**Avis de la mission régionale d'autorité environnementale  
sur le projet de centrale photovoltaïque au sol sur le territoire  
de la commune de Fontjoncouse (Aude)**

N°Saisine : 2022-010215

N°MRAe : 2022APO31

Avis émis le 04 avril 2022

Figure 3: Réseau Natura 2000

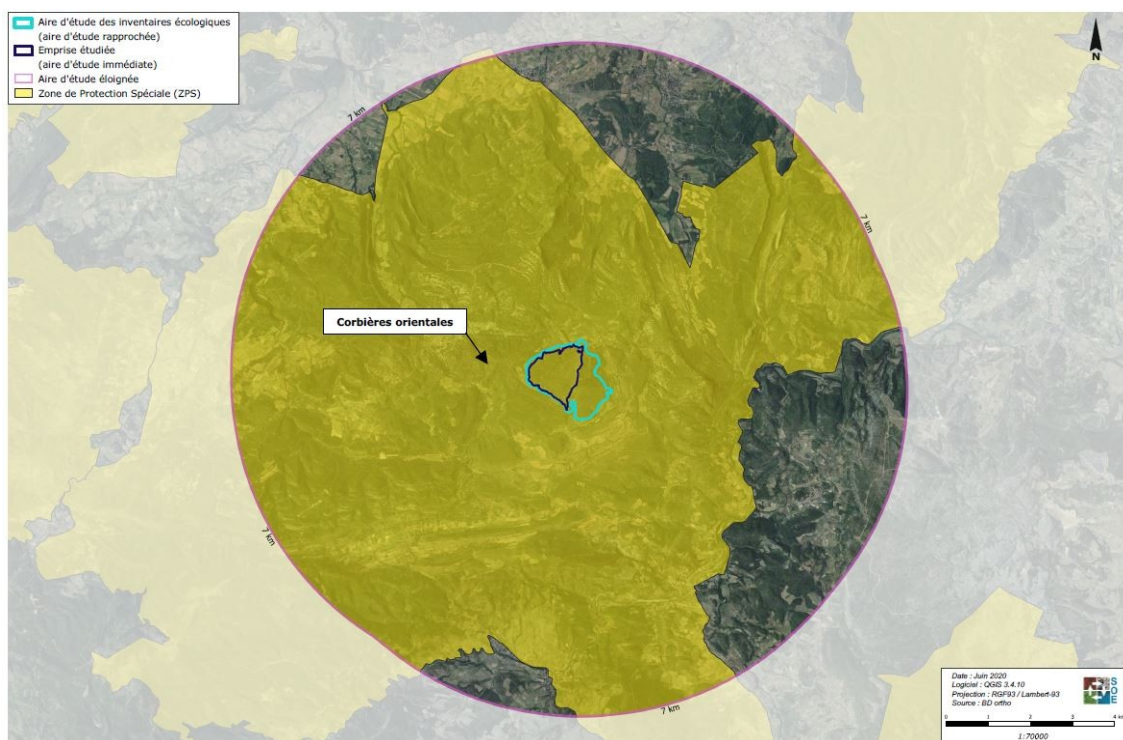
Comme indiqué précédemment, l'installation est située au sein de la ZPS « Corbières Orientales ». Ce site a été désigné au sein du réseau Natura 2000 pour ses enjeux avifaunistiques. L'étude d'impact identifie la présence sur l'emprise de l'installation de nombreuses espèces ayant conduit à la désignation du site, dont l'Aigle de Bonelli pour lequel la ZPS « Corbières orientales » constitue un site historiquement fréquenté par l'espèce, mais aussi l'Aigle Royal dont deux couples nichent dans la ZPS, dont un à proximité de l'installation comme évoqué plus haut, et pour lequel le site Natura 2000 constitue le territoire de chasse de cinq couples. Enfin, la MRAe rappelle que ce site est complémentaire des autres ZPS désignées sur l'ensemble du massif des Corbières et qu'il inclut, dans sa partie la plus orientale, le couloir de migration majeur du littoral languedocien, d'où la présence régulière d'espèces en étape migratoire.

Comme relevé précédemment, la MRAe considère que l'étude d'impact minore les enjeux avifaunistiques et notamment ceux concernant les espèces ayant conduit à la désignation du site.

Les conclusions de l'évaluation des incidences Natura 2000 contenues dans le dossier découlent de la méthode retenue dans le cadre de l'étude d'impact qui tend à minorer les enjeux avifaunistiques et plus particulièrement des espèces ayant conduit à la désignation du site.

La MRAe rappelle que l'étude Natura 2000 doit conclure sur les incidences avant application des mesures de compensation et en cas d'incidences négatives significatives le projet devra être revu.

**La MRAe recommande de réévaluer les incidences sur les espèces ayant permis la désignation du site Natura 2000 « Corbières Orientales » (FR9112008) et si nécessaire de revoir le projet en conséquence.**

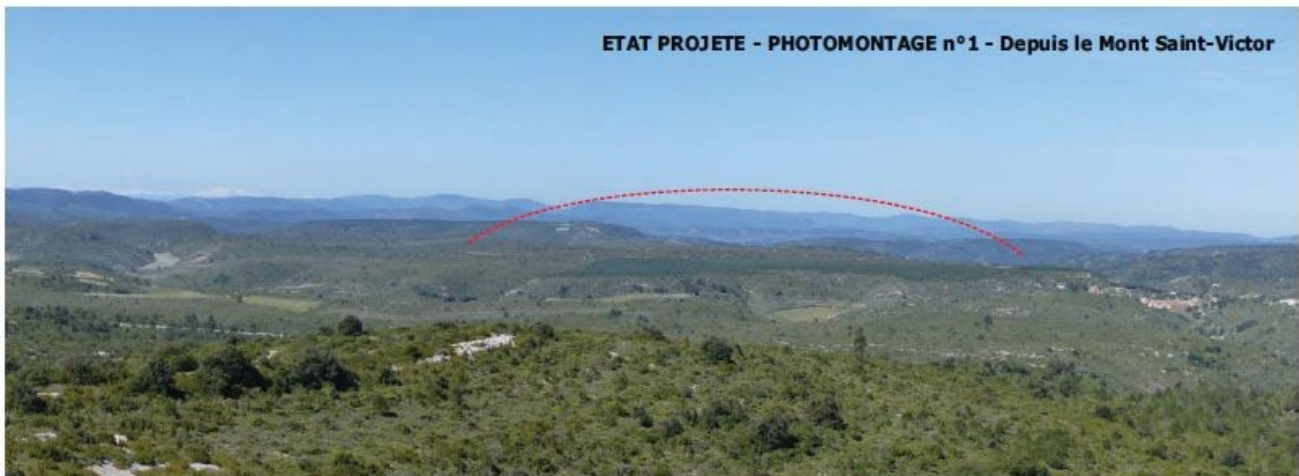
Le plateau présente une garrigue riche, dense et diversifiée, composée de cade, Genévrier de Phénicie, buis, Chêne kermès, romarin, lavande, ciste, euphorbe, ajonc, brachypode... Des traces de murs et de clapiers témoignent d'une ancienne occupation agricole. Il s'agit de paysage typique des Corbières, fréquenté par les chasseurs et les promeneurs.

Le parc introduit des matériaux, des couleurs, un agencement technique orienté plein sud, des travaux connexes (pistes, clôture, transformateurs électriques, bêche à eau ...), en décalage avec le caractère naturel des lieux.

Le photomontage de perception depuis St Victor est illisible, les couleurs sont atténuées et l'image du parc est floutée.

Enfin, l'étude indique<sup>10</sup>, à juste titre, que l'on assiste à un "*passage d'un paysage naturel à un paysage artificialisé*". Aucune mesure ne permet d'atténuer cette mutation paysagère. L'effet résiduel ne peut donc être qualifié de « faible ».

De même pour les perceptions depuis le mont Saint-Victor et son ermitage (site inscrit) qui offre une vue dominante du projet à seulement 2.5km, avec effet de nappe, de changement de textures et de couleurs. Le parc devient de fait un point d'appel en rupture avec le paysage rural et naturel environnant.

Malgré les propositions de mesures de réduction, les impacts sur le paysage seront encore importants et pourraient générer une dégradation du cadre de vie et de l'ambiance paysagère générale.

**LA MRAe recommande de réévaluer l'impact du projet sur le paysage et sur le patrimoine local et la mise en place de mesures de réduction supplémentaires.**
